Giudizio n° 2889 del 19/04/2018

Oggetto AMPLIAMENTO DEPOSITO OLI MINERALI ESISTENTE - POLLUTRI (CH)

Tipo procedimento VERIFICA DI ASSOGGETTABILITA' AMBIENTALE ai sensi dell'art. 19 del D.Lgs. N° 152/2006 e ss.mm.ii.

Verifica di assoggettabilità a VIA - VA
GRUPPO MUCCI S.r.l. – Ampliamento deposito oli minerali esistente – Pollutri (CH)

Fig. 16 – profilo di scavo (da Elab. T3 allegato allo SPA)

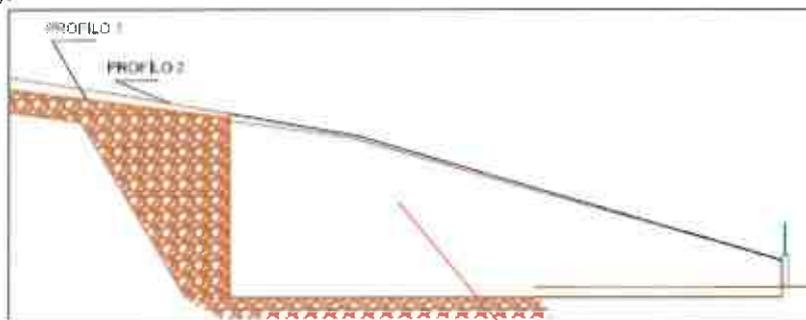
- 2) In riferimento agli aspetti inerenti terre e rocce da scavo si dovrà fare riferimento al DPR 120/2017 artt. 20 e 21 (e non art.9).
- 3) Presentare uno studio geologico ed idrogeologico sito specifiche corredato da una caratterizzazione delle matrici ambientali (suolo, sottosuolo, e acque sotteranee) in considerazione dell'alta vulnerabilità dell'acquifero e la presenza dei terreni alluvionali a permeabilità variabile.

Fig. 18 – Impianto di drenaggio e trattamento acque di piazzale (da Elab. T7 allegato allo SPA)

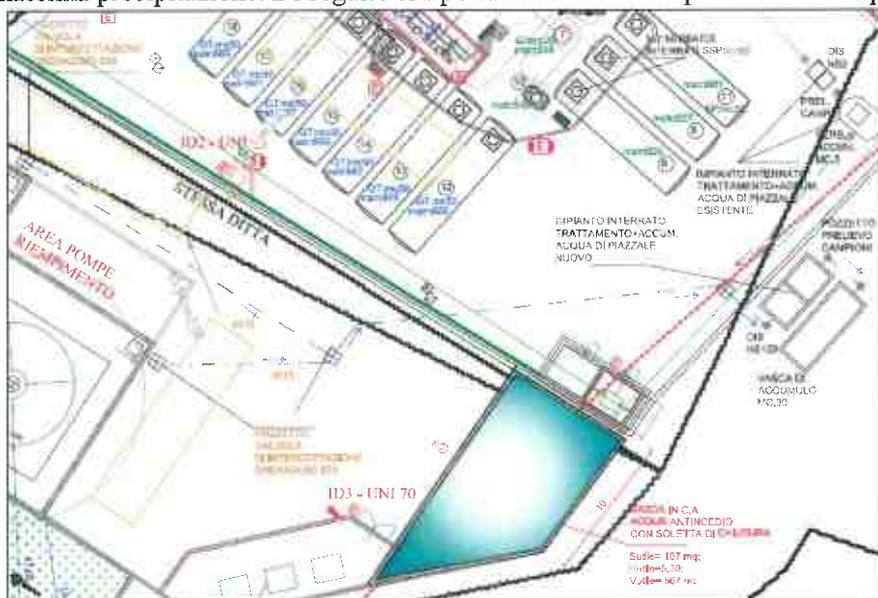
- 1) Premesso che lo scarico al suolo è consentito a condizione che lo stesso non sia recapitabile in un corpo idrico superficiale, è necessario indicare il reticolo idrogeologico superficiale dell'area su apposita planimetria chiarendo le motivazioni che consentono di andare in deroga al divieto di scarico al suolo; nel caso di scarico al suolo attestare il rispetto dei limiti della tabella 4 e l'assenza dello scarico delle sostanze pericolose di cui al punto 2.1 allegato V parte III; nel caso di scarico di corpo idrico superficiale valutare l'impatto; indicare altresì il recapito dei servizi igienici annessi all'impianto.

Fig. 26 – Identificazione aree di danno (da Elab. T4 allegato allo SPA)

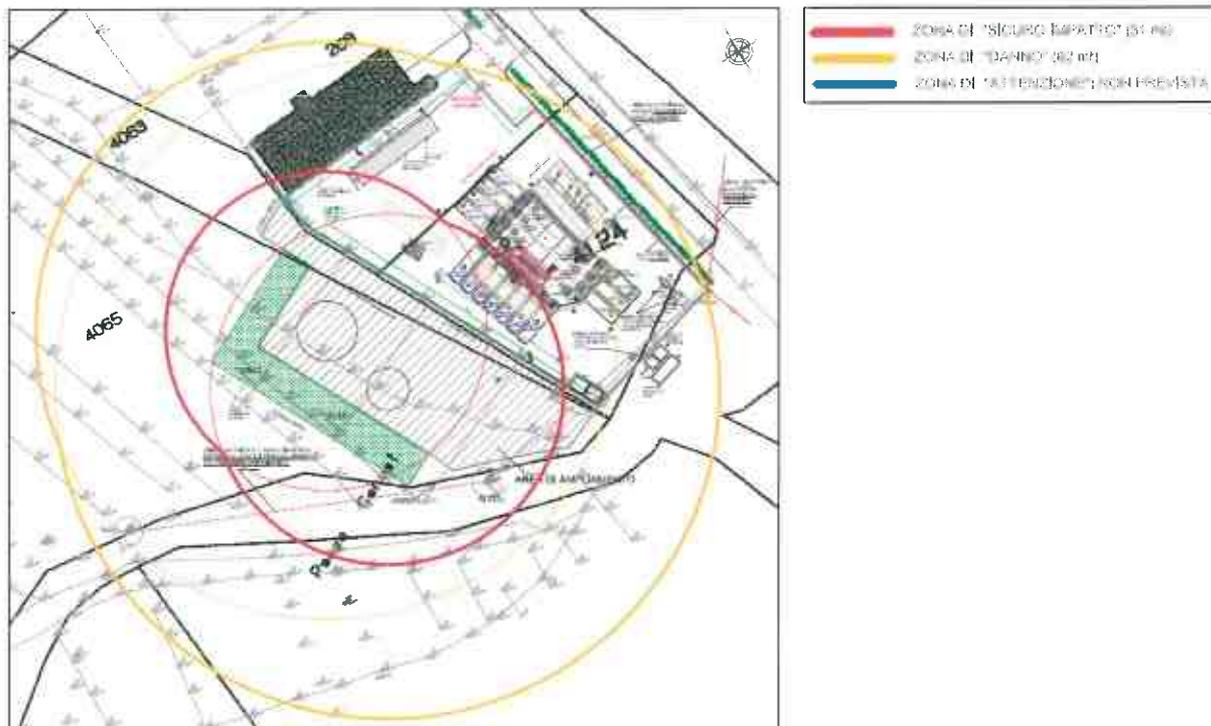
- 8) L'analisi degli eventi incidentali deve essere condotta con riferimento al DM 20 ottobre 1998.
- 9) Fornire un layout dell'intero impianto (esistente + ampliamento) tenendo conto che le aree di parcheggio delle autocisterne devono essere localizzate al di fuori di aree di danno.
